**BIBS, SPD, Bündnis90/Die Grünen im
Stadtbezirksrat 112**

19-10821

Ortstermin Schulweg "Im Krähenfeld"/"Im Schühfeld"

Schulwegplan Stadt Braunschweig: nicht existente Gehwege (rot)

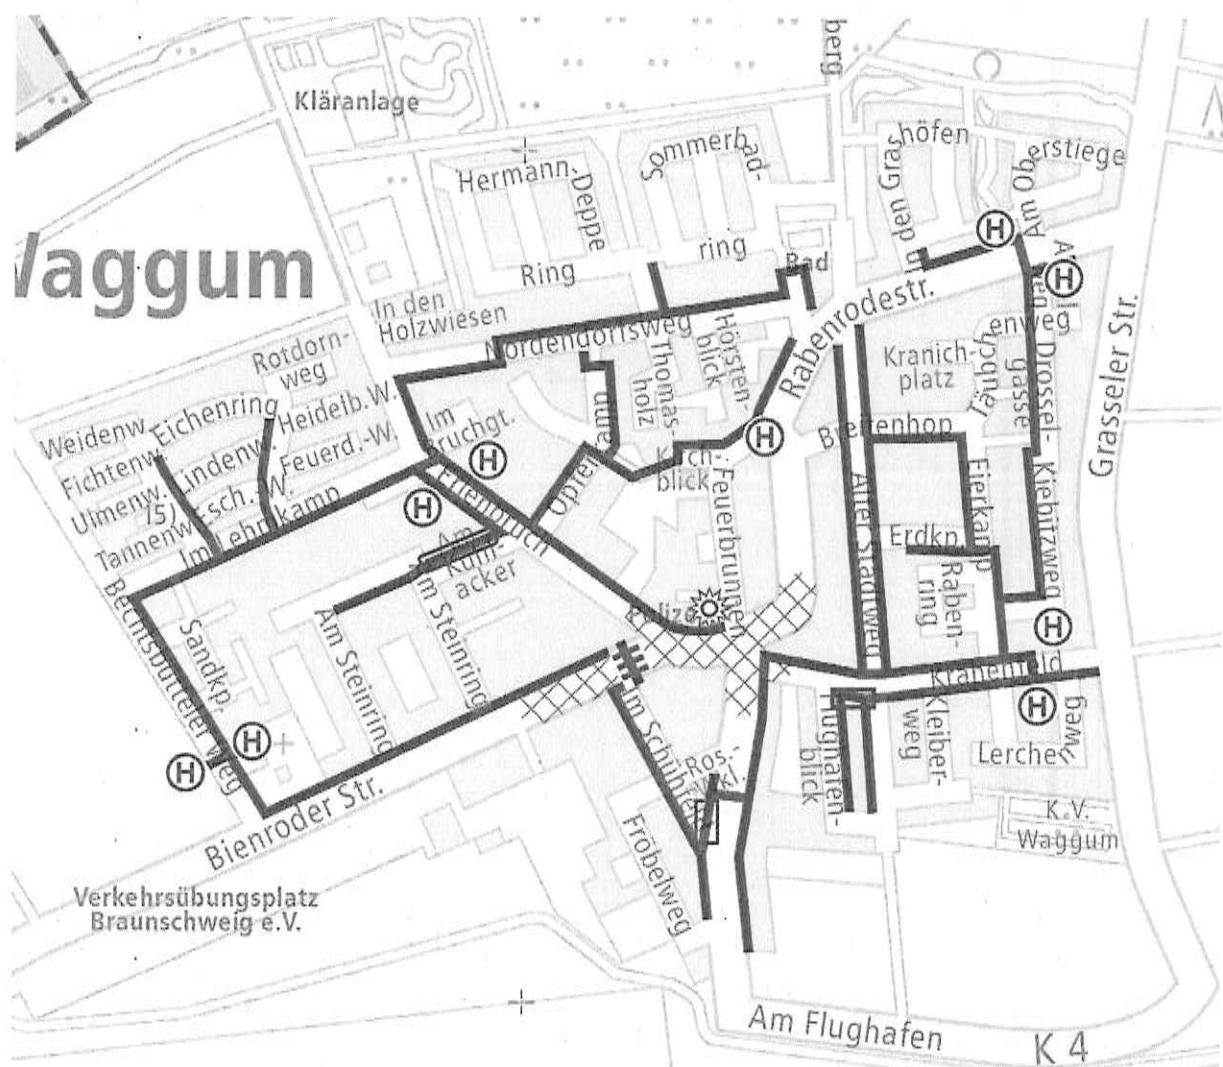
Der neue Schulwegplan (Mai 2019) weist nun aus, dass Schulkinder einen Bereich überqueren sollen welcher mit „Überqueren als besonders gefährlich“ markiert ist. Ein sicherer Schulweg sieht anders aus. Auch wurde bei der Überarbeitung ignoriert, dass an der Einmündung Feuerbrunnen / Im Schühfeld kein Gehweg existiert. Hier wird weiterhin erwartet, dass 6-jährige Kinder auf der Straße laufen/stehenbleiben; einen 2-Meter hohen Zaun überblicken und dann die Straße überqueren.

Im Schulwegplan ist auf der rechten Seite des Krähenfelds ein Fußweg markiert diesen Fußweg gibt es gar nicht!!!

Ebenso bemängelt der Stadtbezirksrat, dass im östlichen und westlichen Bereich zahlreiche Neubausiedlungen umgesetzt wurden, aber nicht über weitere Schulbushaltestellen angebunden wurden.

Der Stadtbezirksrat beantragt, dass ein Ortstermin, möglichst im Zeitraum zwischen 7:30 Uhr und 8:00 Uhr, am Schulweg Krähenfeld, Schühfeld stattfindet.
